PROTOKOLL DER 12. SITZUNG ZUR DORFERNEUERUNG BIENENBÜTTEL AM 20.11.2007, 11. ARBEITSKREISTREFFEN

(Ortstermin Bornsen, Rieste, Varendorf)

Das 11. Arbeitskreistreffen beinhaltete die Abstimmung der Vorentwürfe zur Dorferneuerung in den o.g. Ortsteilen. Frau Pesel stellte an diesem Abend den interessierten Teilnehmern aus den 3 Dörfern ihre Ideen vor. Das Treffen fand im Feuerwehrhaus in Varendorf statt.

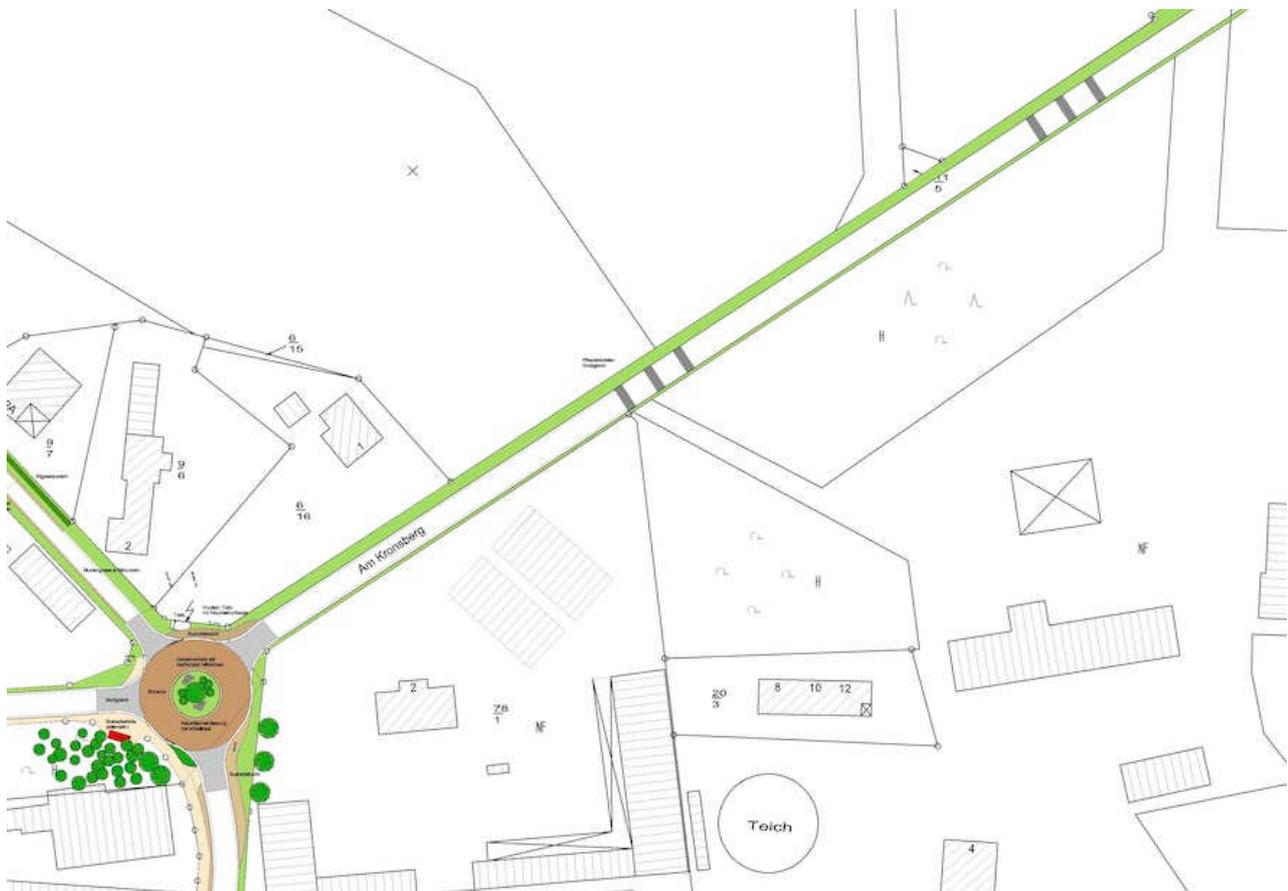
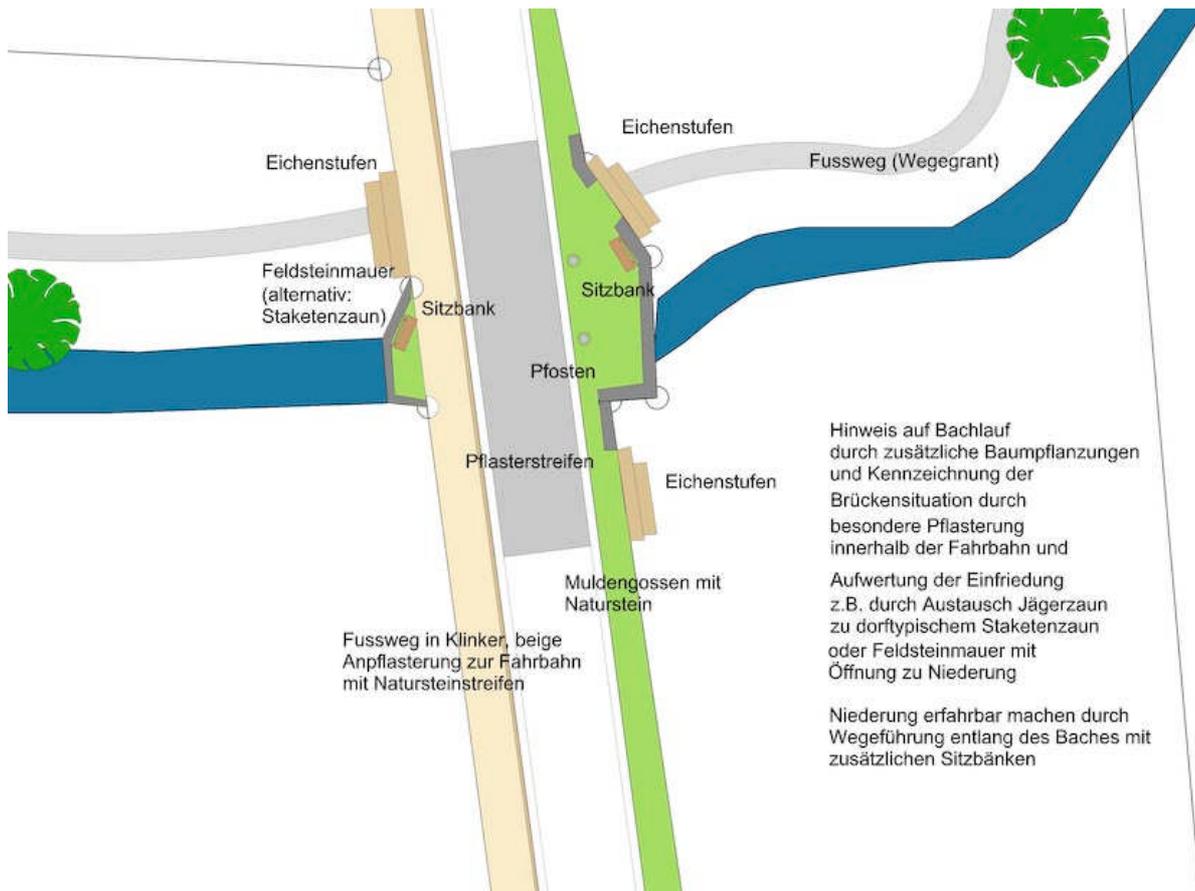
Im Arbeitskreis wurde darauf hingewiesen, dass ursprünglich auch schon zu Beginn der Ortseinfahrt eine Verkehrsberuhigung gewünscht war. Diese betrifft den Bereich in Höhe Haus Nr. 18/20 der Strasse Am Kronsberg. Hier ist zudem der Einmündungsbereich sehr unübersichtlich. Der Verbindungsweg Brückenkamp nach Varendorf trifft dabei in spitzem Winkel auf die K 64, und gleichzeitig verdeckt ein Wäldchen die Sicht. Die Fahrzeuge aus beiden Richtungen auf der Kreisstraße haben in diesem Bereich ein hohes Tempo.

Der Entwurf des Kreisverkehrs stieß insgesamt bei allen Beteiligten auf großen Zuspruch. Die notwendigen Radien und Schleppkurvenbereiche erfordern eine Mindestgröße von 26,0 m Durchmesser. Zeitweise warten 2 Schulbusse in diesem Bereich, um die Kinder aufnehmen zu können. Deshalb müssen zusätzliche Bushaltebuchten eingeplant werden, da die Busse natürlich nicht im Kreisverkehr warten können. Die bisherige Haltebucht neben dem Trafokasten könnte zur reinen Buswartezone umfunktioniert werden, wenn das Trafohäuschen etwas versetzt würde. Ob diese Variante durchführbar ist, muss geklärt werden. Die bestehende Wartebucht könnte weiterhin genutzt und entsprechend angeglichen werden. Bisher müssen alle Kinder wenigstens 2 Straßen überqueren, um zur Haltestelle zu gelangen. Deshalb sieht der neue Entwurf eine Haltestelle im angrenzenden Wäldchen an der Velger Straße vor. Dafür müsste jedoch der Eigentümer eine Fläche von ca. 30 m² abgeben. Grundsätzlich wurde Gesprächsbereitschaft vom teilnehmenden Eigentümer signalisiert.

Ob und inwieweit an der Umsetzung des Kreisel seitens des Landkreises, der zuständig ist für die Kreisstraßen, Interesse besteht, kann zwar zum jetzigen Zeitpunkt noch nicht genau geklärt werden. Dazu wird es einen Abstimmungstermin geben.

Die Arbeitskreismitglieder bestätigten jedoch ausdrücklich, dass dieser Knotenpunkt ein ständiges großes Gefahrenpotential beinhaltet, und sehen in der Kreiselvariante eine Entschärfung dieses Bereiches.

Der Wunsch wurde aufgenommen und in Form einer senkrechten Einmündung in die überarbeitete Entwurfsversion integriert. Zudem wird eine einseitige Verschwenkung der Fahrbahn eingeplant.

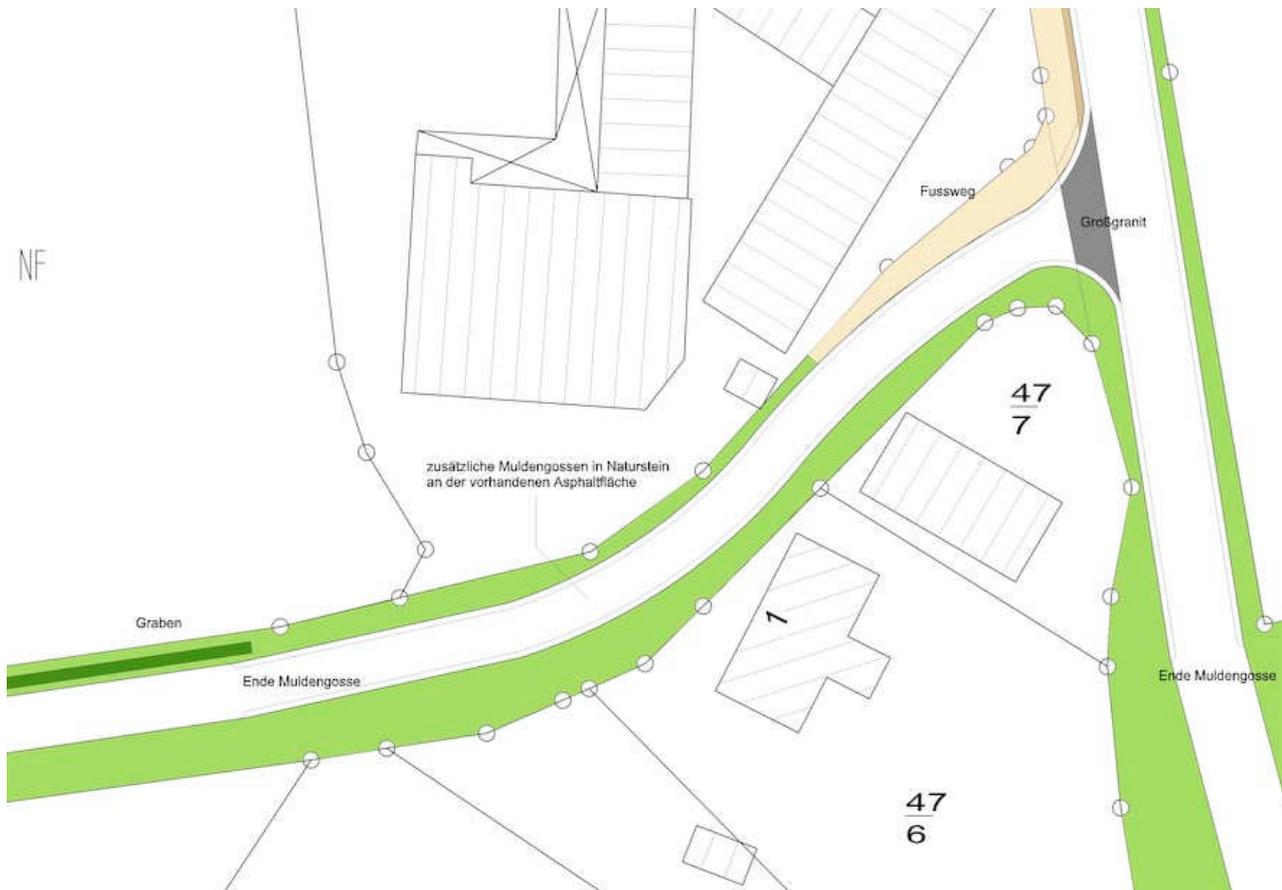
Die alte Dorfstraße soll durch Bonaviapflaster und beidseitige Natursteinmuldengossen einheitlich als älteste Dorfstraße gekennzeichnet werden. Ursprünglich verlief hier die Hauptstraße. Einwand kam gegen die besondere Pflasterung, da bei angrenzender landwirtschaftlicher Nutzung von einigen Arbeitskreismitgliedern eine Verschmutzung der Fahrbahnfläche erwartet wird.

Der Einmündungstrichter soll wie im gesamten Dorf mit einem schmalen Großgranitstreifen versehen werden.

Die Straße Hoher Weg erhält ebenfalls eine Trichterpflasterung mit Großgranit und Natursteinmuldengossen. Im weiteren Verlauf übernehmen bereits vorhandene Grünmulden die Entwässerung.

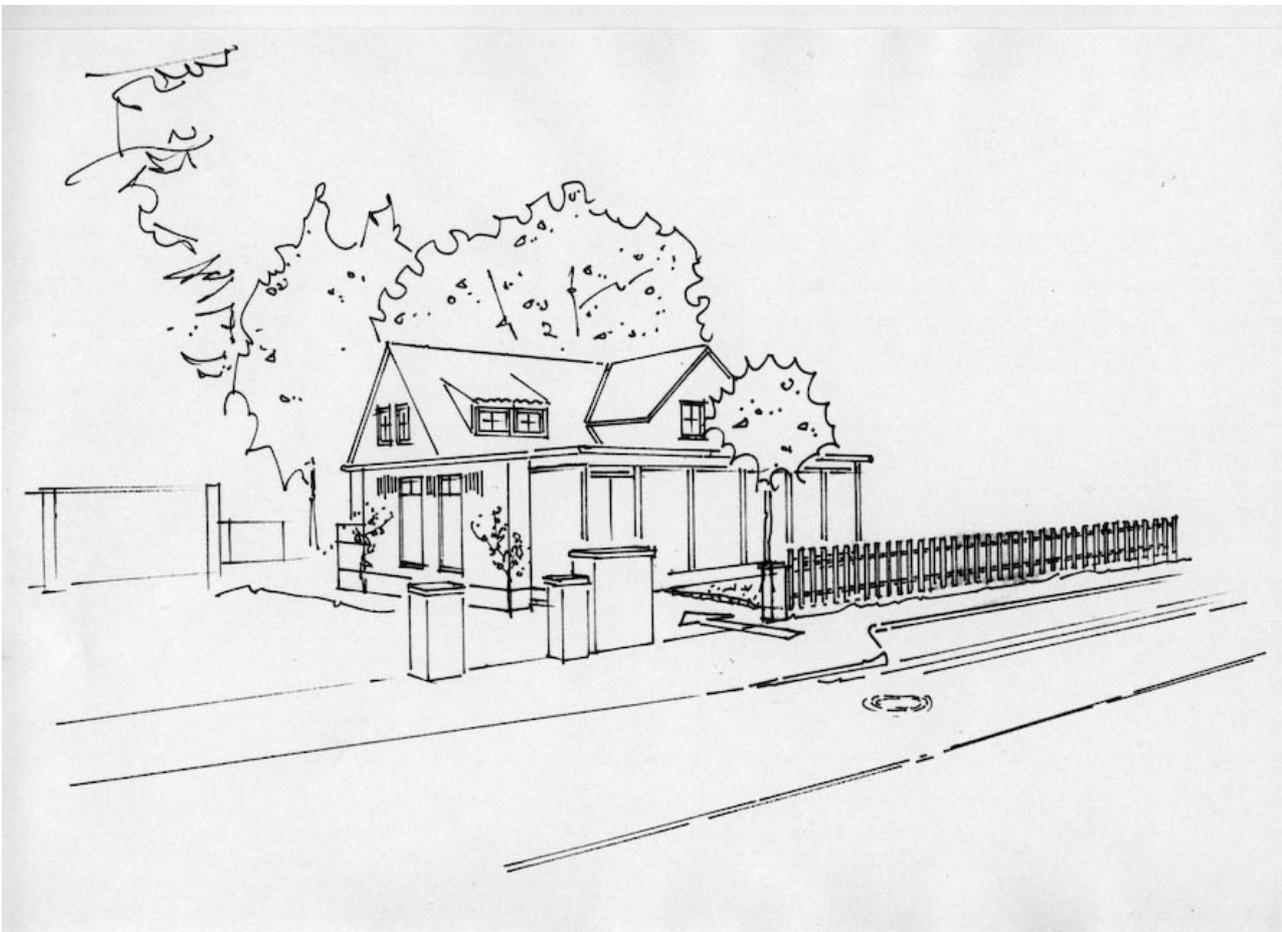
Enttäuscht zeigten sich die Arbeitskreismitglieder, als der Entwurf zur Gestaltung der neu erworbenen Gemeinschaftsfläche vorgestellt wurde. Bis dahin war den Teilnehmern nicht klar, dass zusätzlich auch Bauplätze auf diesem Grundstück untergebracht werden sollen. Damit soll der Kauf jedoch finanziert werden. Zudem sollen neue Einwohner für Rieste geworben werden. Der bisherige Entwurf sieht eine beidseitige fußläufige Erschließung von der Straße Am Vogelsberg und dem Grünen Weg aus vor. Im nördlichen Bereich ist eine Bolzplatzfläche eingepplant, im Süden ein Dorfteich. Ein Spielplatz kann nicht umgesetzt werden, wenn unmittelbar angrenzende Wasserflächen vorhanden sind. Eine Gemeinschaftsnutzung für Feuerwehr- und andere Dorfaktivitäten wäre möglich. Eine Unterstellmöglichkeit und ein Sitzrondel für Lagerfeuerabende sind vorgesehen.

Neue Vorschläge zur Gesamtaufteilung dieses Grundstückes werden gemacht. Dabei soll berücksichtigt werden, dass die o.g. Situation in der Ortsmitte Auswirkungen auch auf eine solche Planung haben könnte. Ein Teich könnte auch am alten Bachlauf im Niederungsbereich entstehen, was durchaus Sinn macht.

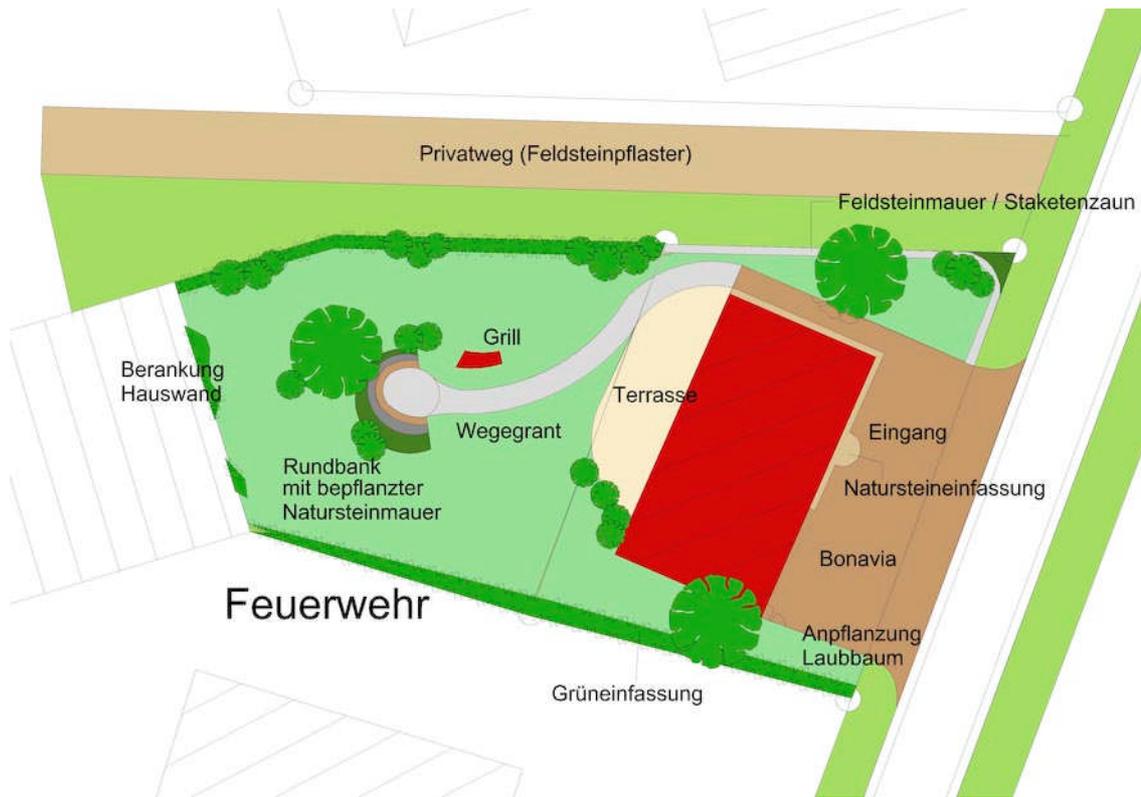
Im Zusammenhang mit den Überlegungen zur Gestaltung der Ortsmitte präsentierte Frau Pesel einen Entwurf für das ehemalige Ladengeschäft an der Riester Straße. Die Arbeitskreismitglieder zeigten sich überrascht, dass ein Privatgebäude einfach „beplant“ wurde. Frau Pesel erläuterte, dass diesem Grundstück und seinem Gebäude aufgrund der Lage und vorherigen Nutzung durchaus eine gewisse öffentliche Wirkung zugeschrieben werden könne. Der Entwurf sei keinesfalls als Verpflichtung, sondern als Anregung zu verstehen. Eine Wiederbelebung eines Dorfladens sei ein wünschenswertes Ziel einer Dorferneuerung. Vielleicht animieren die Vorschläge zu neuen Aktivitäten.

Der Gestaltungsvorschlag berücksichtigt die besonderen Vorgaben, die durch die vorhandene Wohnnutzung im hinteren Bereich des Gebäudes bestehen. Im Außenbereich würde eine Anpflanzung mit dorftypischen Laubbäumen und beispielsweise ein Staketenzaun den ersten Eindruck verbessern. Auch eine Berankung mit Kletterrosen, eine Dacheingrünung, zwei seitliche Fensteröffnungen und ein Zugang an der Vorderseite könnten einladend wirken. Die vorhandenen Stellplätze blieben erhalten und könnten mit Bonaviapflaster aufgewertet werden.

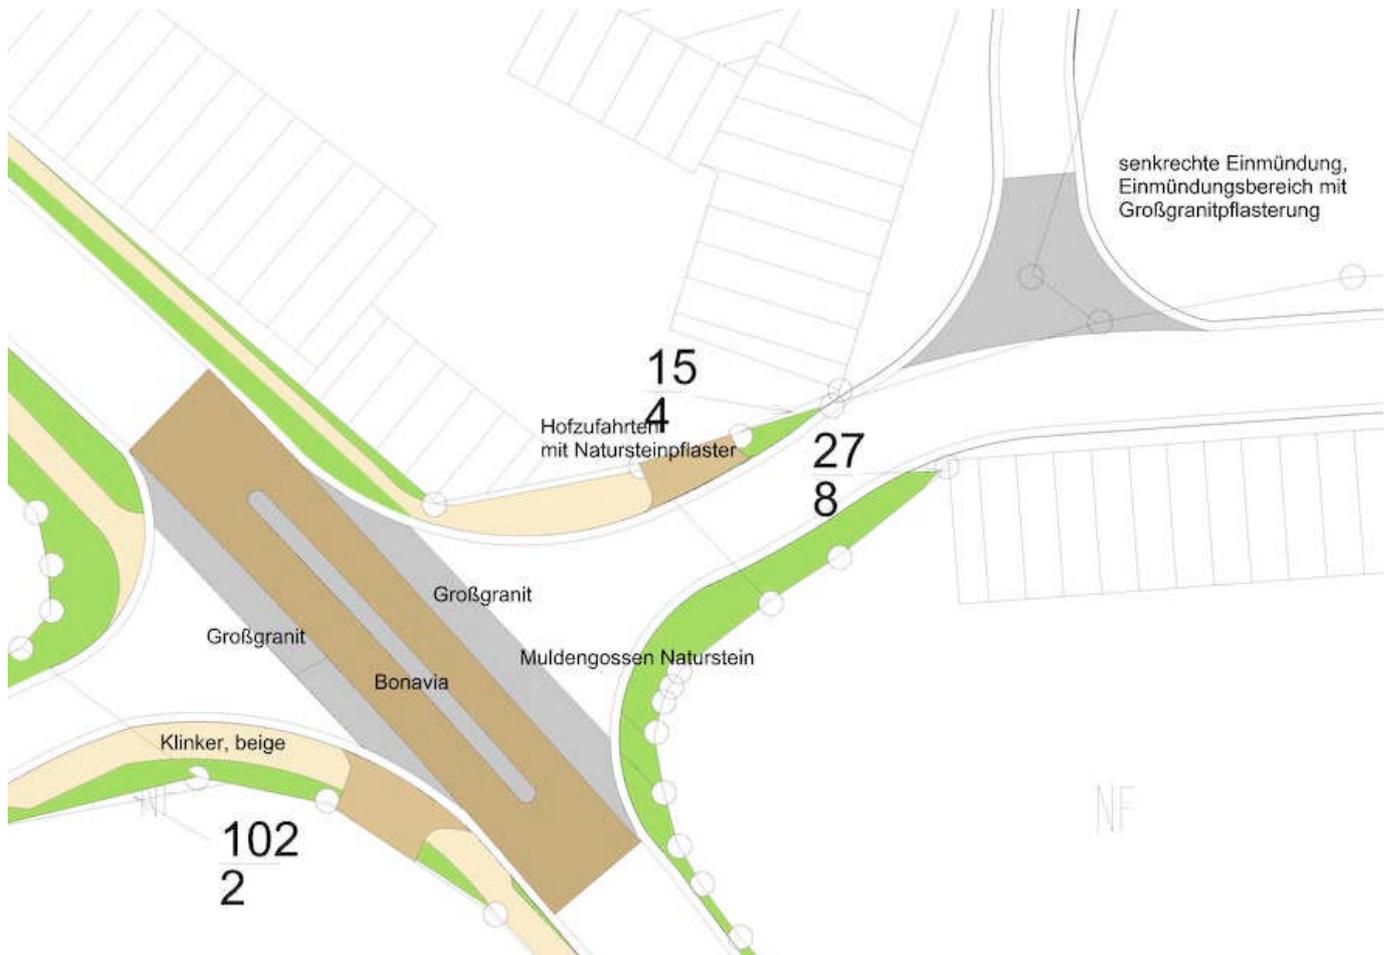
Eine zusätzliche Verkehrsberuhigung durch Pflasterstreifen in der Rockenmühler Straße wurde aufgrund der zu erwartenden Lärmemission und vorhandenen Wohnbebauung abgelehnt.

Auch der Oldendorfer Weg soll einheitlich auf 4,50 m Breite durch neue Natursteinmuldengossen erweitert werden. Diese enden in Höhe der neuen Kartoffelscheune. Wie in allen Dörfern sollen sämtliche Hofzufahrten mit Naturstein gepflastert werden.
